**ENQUETE PUBLIQUE PORTANT SUR LA
DEMANDE D'AUTORISATION PRÉSENTÉE AU
TITRE DES ARTICLES L.214-1 A L.214-6 DU
CODE DE L'ENVIRONNEMENT PAR LA
COMMUNE D'AIX EN PROVENCE EN VUE DE
PROCEDER A L'AMENAGEMENT DU SECTEUR DE
BARIDA**

RAPPORT D'ENQUÊTE

**ENQUÊTE PUBLIQUE N° E18000099/13
du 1^{er} octobre 2018 au 31 octobre 2018 inclus
Arrêté préfectoral du 29 août 2018**

En complément, rappel ci-dessous des figures 9 et 15 de l'étude hydraulique.

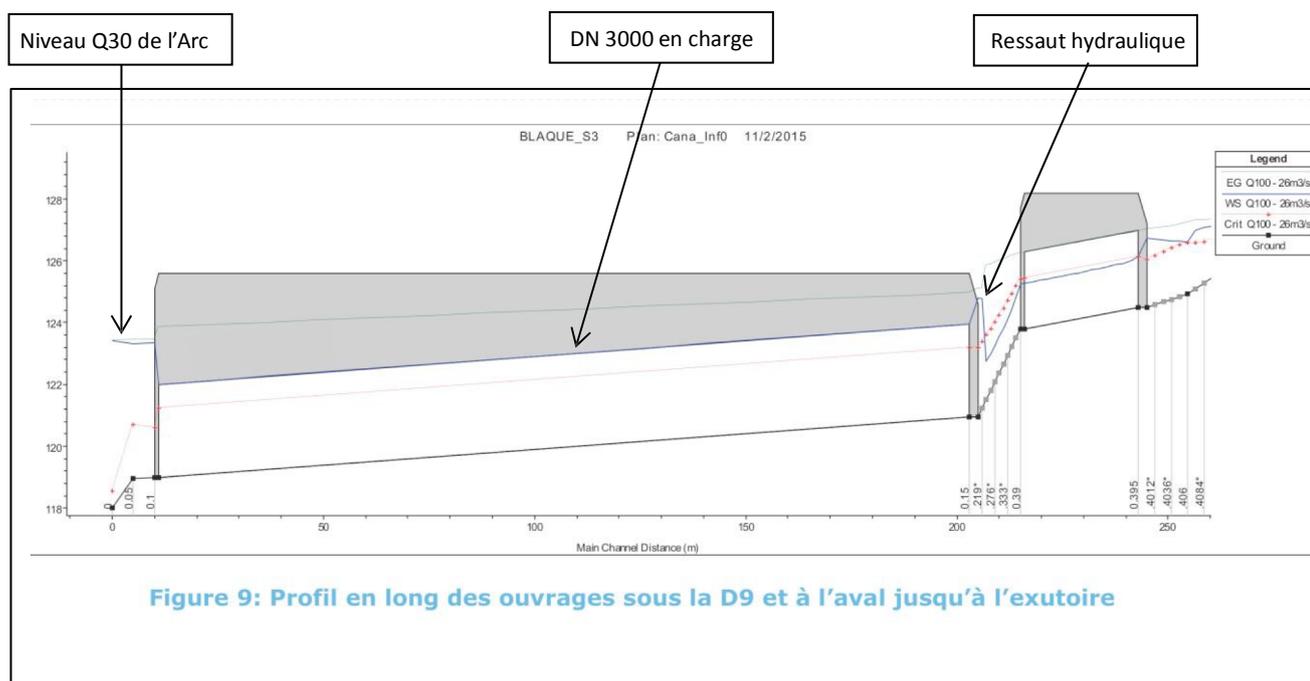
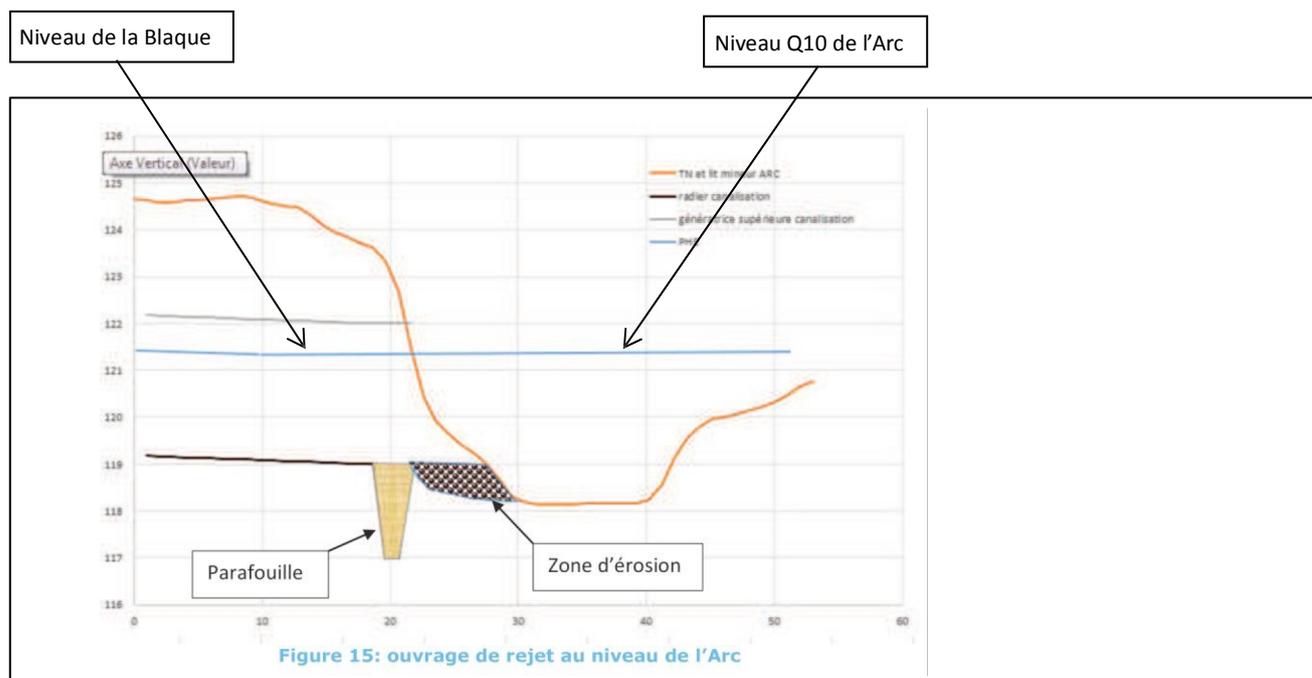
6 – Sur la figure 9, l'ouvrage dn 3000 est en charge sans prise en compte de l'influence aval (étude Assaba page 2 parag 2) :

7 – D'après la figure 15, le lit mineur est situé à 18,1 m NGF alors que le rejet se fait à 19 m NGF (étude Assaba page 2 parag 5) :

8 – Contradiction entre les figures 9 et 15, en figure 9 la ligne d'eau est localisée ... au point de rejet altitude 122 m NGF, alors que sur la figure 15 cette ligne est située à la cote

10 – La figure 15 illustre que la modélisation ... a été réalisée sur l'hypothèse que l'Arc est à sec (étude Assaba page 3 parag 2) :

Contrairement à la lecture de la figure n°9 faite par l'expert, le niveau de l'Arc considéré dans le calcul présenté sur la figure se situe à 123.4 m NGF, correspondant à un niveau de crue tricennal de l'Arc (Q30).

La figure 15 illustre le cas de référence (Q100 de la Blaque concomitante avec Q10 de l'Arc), où l'écoulement est à surface libre.

Ceci contrairement au cas présenté en figure 9 (Q100 de la Blaque concomitante avec Q30 de l'Arc), où l'écoulement est en charge.

Dans la figure 9 est montré l'écoulement DN 3000 en charge avec concomitance de la Blaque en Q100 et de l'Arc en Q30 :

Dans la figure 15 est montré le niveau de la Blaque en Q100 concomitant avec l'Arc en Q10.

Cf. réponse 2 en introduction et précédente.

Cf réponse à l'observation 4.
